Mémoire en réponse à l'avis de la MRAe

Projet de parc éolien des
Bretonnières

Commune de Teillé

Le présent document vise à répondre aux remarques émises par la Mission régionale d'Autorité environnementale dans le cadre de l'avis n°PDL-2023-6810 en date du 13 décembre 2023.

Secteurs de vent – extrait étude acoustique

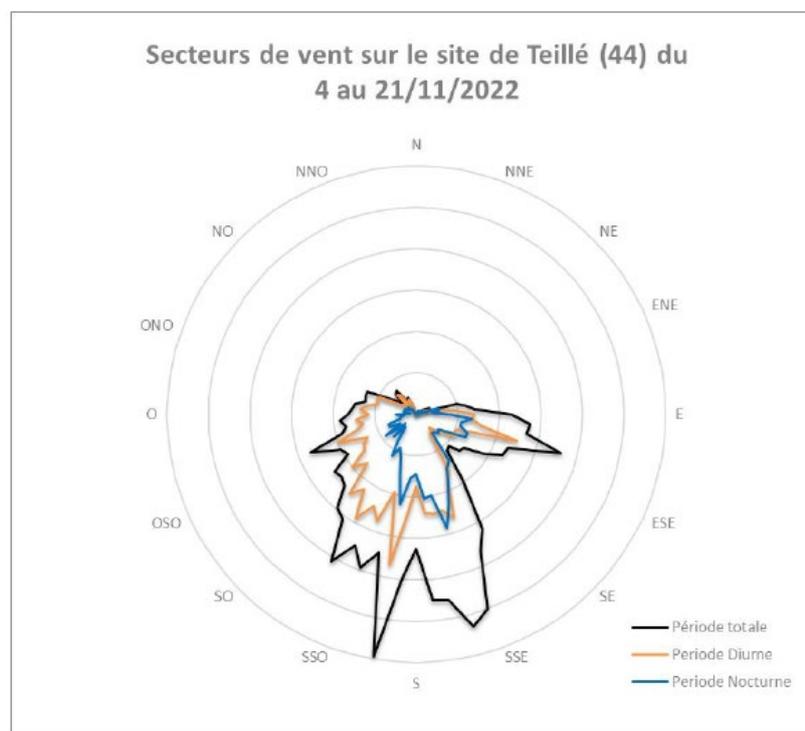
La MRAe recommande la réalisation de mesures acoustiques prenant en compte les deux classes de vents dominants en différentes périodes de l'année. >

Concernant les directions de vent rencontrées lors de la mesure du bruit résiduel, elles ont été principalement sud et sud-ouest de jour comme de nuit (et quelques échantillons jusqu'à l'ouest), avec une composante sud-est non négligeable et quelques échantillons par vent d'ouest et nord-ouest. La mesure de bruit résiduel a pourtant duré près de 3 semaines.

Il est important de mettre en évidence qu'aucune différence marquée sur les niveaux de bruits résiduels n'a été relevé selon la direction du vent mesurée. Il est possible d'expliquer ce résultat par l'absence de sources de bruits autour du parc éolien des Bretonnières :

Carte de synthèse enjeux environnementaux

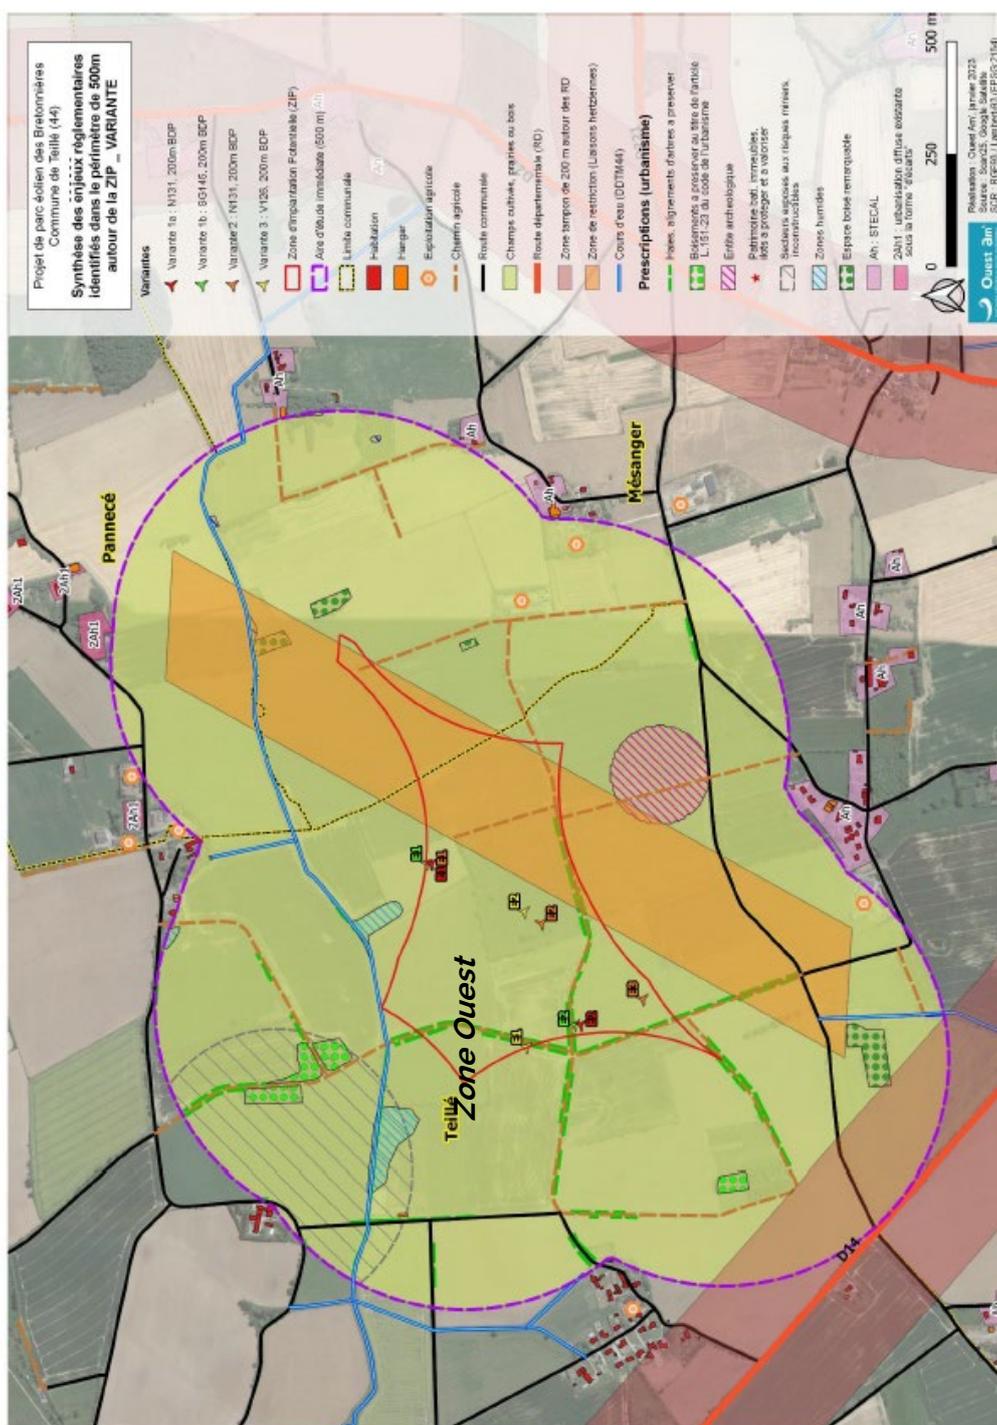
- de la localisation de la ZIP en comparaison avec d'autres secteurs potentiels
- de ne pas présenter ni étudier des variantes avec des implantations d'éoliennes en dehors des secteurs à enjeux naturalistes avérés. ►

La carte de synthèse des enjeux réglementaires du site d'étude est présentée ci-dessous et est extraite de l'étude d'impact. La contrainte liée à la présence du faisceau hertzien (survol impossible) réduit fortement la zone d'étude : seule la zone ouest de la ZIP peut alors convenir à l'implantation d'éoliennes.
